**Modulo per la presentazione delle osservazioni per i piani/programmi/progetti sottoposti a procedimenti di valutazione ambientale di competenza statale**

ID: 10116

Progetto per la realizzazione di un impianto pilota geotermico, denominato "Impianto Geotermico Pilota denominato Latera", da realizzarsi nei Comuni di Latera e Valentano (VT).

## ALLEGATO N. 3

**Figura 1:** Limite del permesso "Latera Pilota (linea rossa), limite del bacino idrogeologico del Lago di Bolsena (linea blu) e limite del bacino idrologico del Lago di Bolsena (linea verde). Sono indicate le posizioni dei pozzi di produzione LT1 e LT3, e dei pozzi di reiniezione (LT2 e LT4).

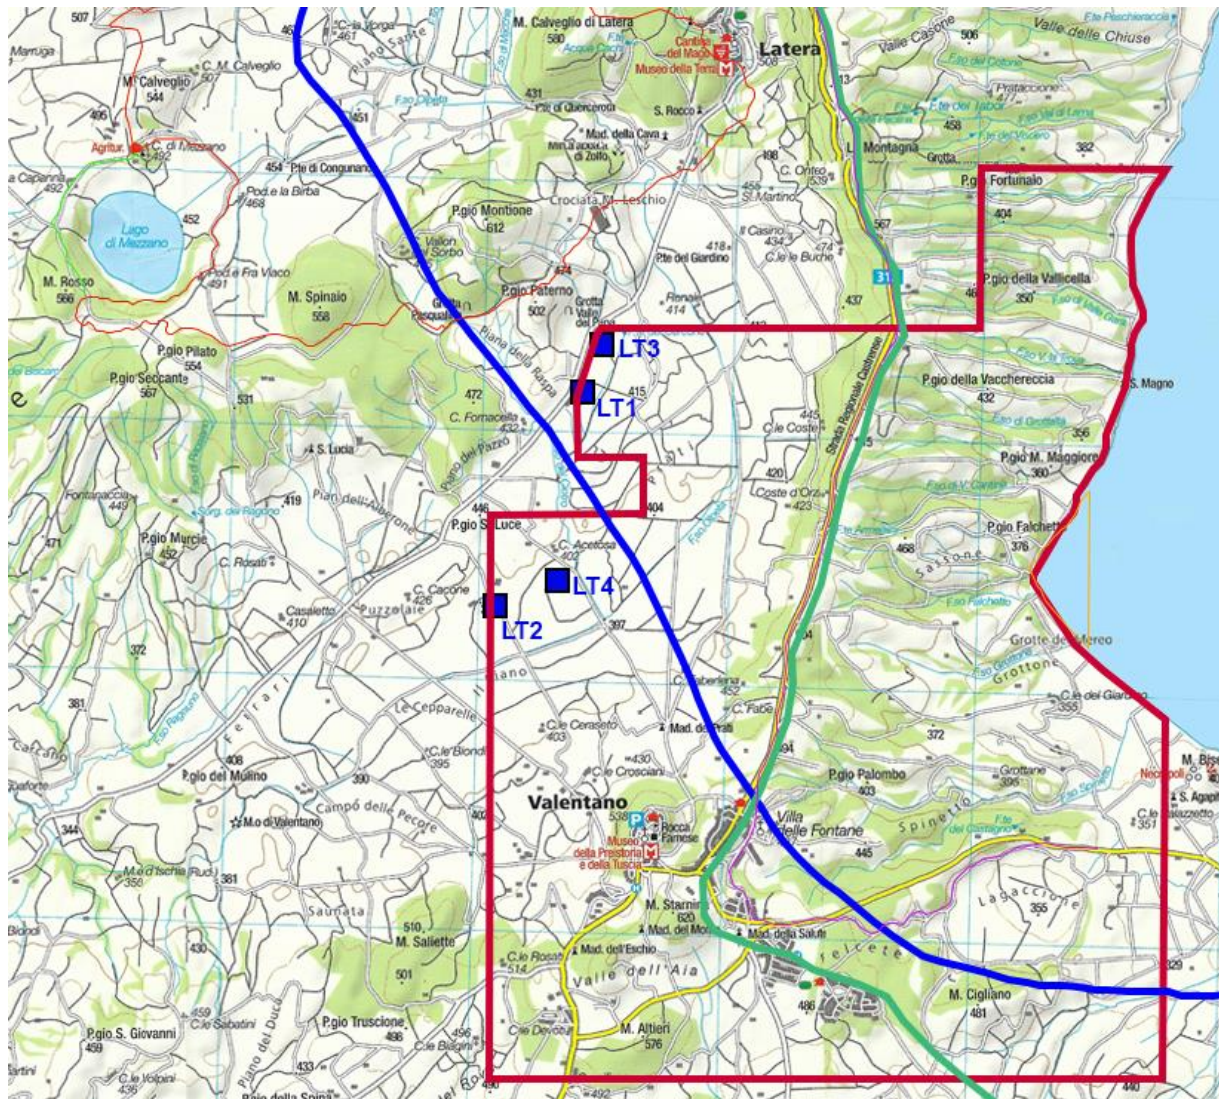
Esiste quindi il rischio reale che durante l'esercizio dell'impianto, i pozzi di produzione, che creano una zona in depressione nel serbatoio, richiamano acque dall'acquifero superficiale attraverso le faglie, depauperandolo. I pozzi di reiniezione invece creano una zona di sovrappressione nel serbatoio geotermico, che spingerebbe il fluido endogeno in su per inquinare l'acquifero superficiale.

Indizi per l'esistenza reale di questi meccanismi vengono da testimonianze raccolte nella popolazione circa variazioni di livello di alcuni pozzi superficiali, e inquinamento di altri pozzi durante l'esercizio della centrale di Latera (dal 1999 al 2000). Purtroppo, le carenze delle indagini geologiche presentate – assenza di una mappatura del sistema di faglie e fratture della zona, nessuna informazione sulla permeabilità nei piani di faglia ecc. - non permettono una stima dell'importanza di questi effetti che riguardano l'acquifero del Lago di Bolsena, del Lago di Mezzano e del sistema Fiora-Olpeta (vedi carta qui sotto).

**In conclusione**, il progetto omette la discussione del rischio di depauperamento e inquinamento degli acquiferi superficiali durante l'esercizio dell'impianto, causato dalla depressione che si crea nel serbatoio vicino al punto di prelievo e dalla sovrappressione vicino al punto di reiniezione del fluido geotermico.

Rinunciare alla realizzazione del progetto che presenta rischi reali e difficili a quantificare per gli acquiferi superficiale del comprensorio.
